# MODIFICATION N°4 DU PLU DE MEYTHET (commune déléguée)

## 2 – RÈGLEMENT GRAPHIQUE MODIFIÉ

**Juillet 2019**

Document graphique du PLU - secteur de Côte Merle - projet de modification n°4

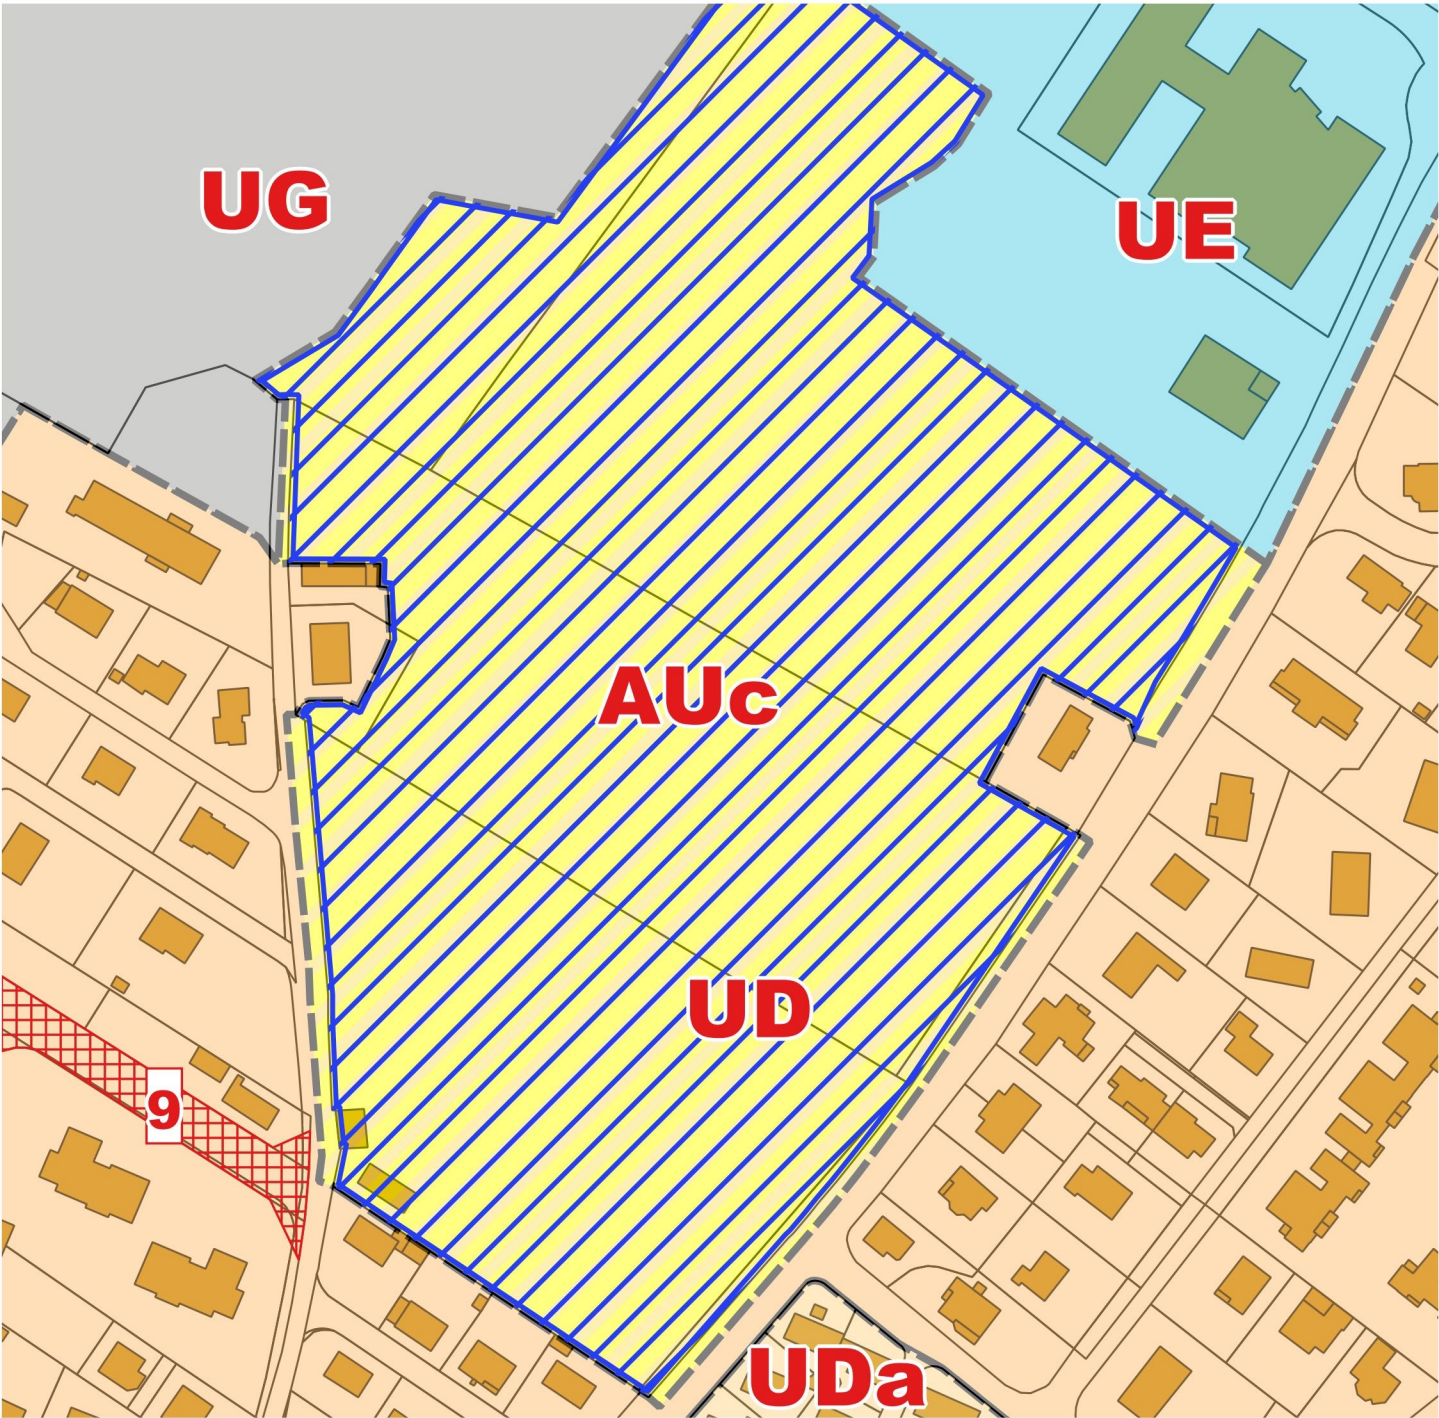
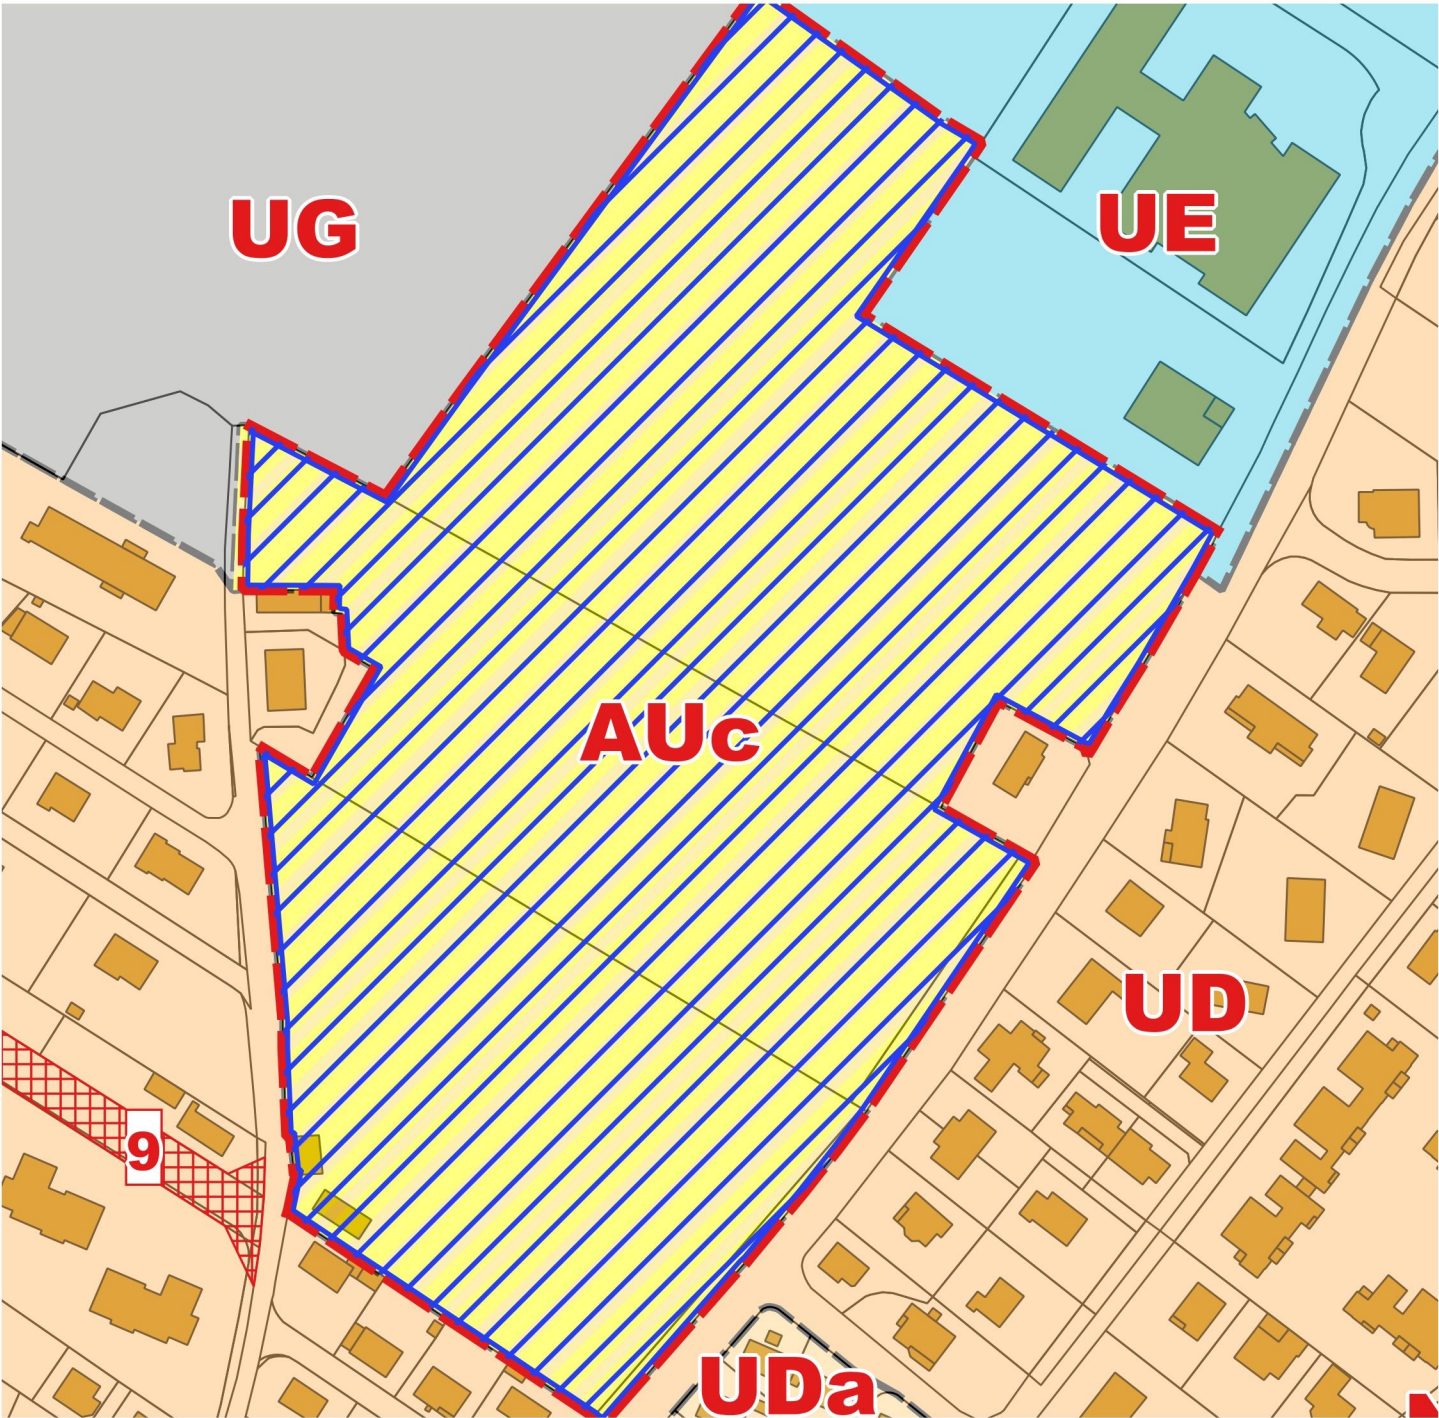
- Localisation des périmètres concernés par les OA
- Ajustement de l'emprise de la zone AUc :
  - soustraction des parties de voirie (domaine public) donc hors projet d'aménagement.
  - soustraction de la parcelle au Nord-Ouest (propriété du département) et liée au tènement de l'aérodrome.
  - ajout de la partie terminale de la rue René Dumont dans le périmètre de l'OA puisqu'elle devra être retraitée dans le cadre du projet d'aménagement.
  - soustraction sur la frange Ouest des terrains d'usage de l'école privé existante, qui n'a pas vocation à être intégrée au projet d'aménagement
  - Agrandissement de 0,10ha de la zone AUc sur la zone UE pour tenir compte de l'usage actuel des sols
